Keuringsverslag van een elektrische laagspanning- en zeer lage spanningsinstallatie

NIET CONFORM

Straatnaam Haaltertstraat
Huisnummer 17
Busnummer
Postcode 9320
Gemeente Aalst
Land België

Controlebezoek van een oude huishoudelijke elektrische installatie van een wooneenheid bij verkoop op vraag van de verkoper volgens (KB 08/09/2019) - AREI Boek 1- 8.4.2. en 8.2.1. en 4.2.4.3.

Afbeelding schakel- en verdeelbord:

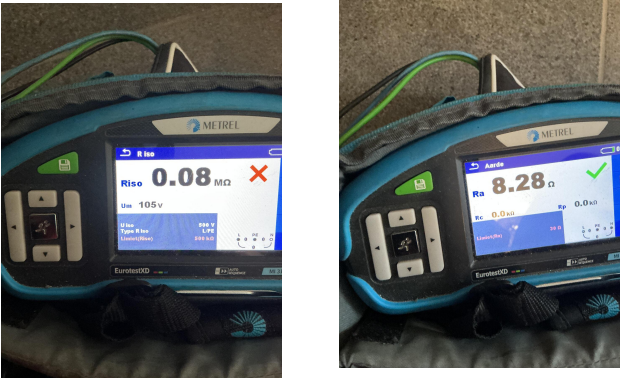
- I1.02 Eëndraadschema van de installatie komt niet overeen met de werkelijkheid. (Boek 1 Afdeling 2.12 - 2.13 en 3.1.2)
- I1.04 Situatieschema van de installatie komt niet overeen met de werkelijkheid. (Boek 1 Afdeling 2.12 - 2.13 en 3.1.2)
- I2.02 De waarde van de isolatieweerstand van één of meerdere stroombanen is kleiner dan 0,5M ohm. (Boek 1 Onderafdeling 6.4.5.1.)

Zie foto (automaten die af staan is een iso-fout)
- I2.03 De continuïteit van equipotentiaalverbindingen en/of beschermingsgeleiders zijn niet gewaarborgd. (Boek 1 Onderafdeling 5.3.5.3.G. en 5.4.3.5)

- I5.08 Beschadigd en gebroken materiaal dient vervangen of hersteld te worden. De beschermingsgraad van het verdeelbord tegen rechtstreekse aanraking is onvoldoende. (niet tenminste IPXX-B) (Boek 1 Onderafdeling 4.2.2.3.)
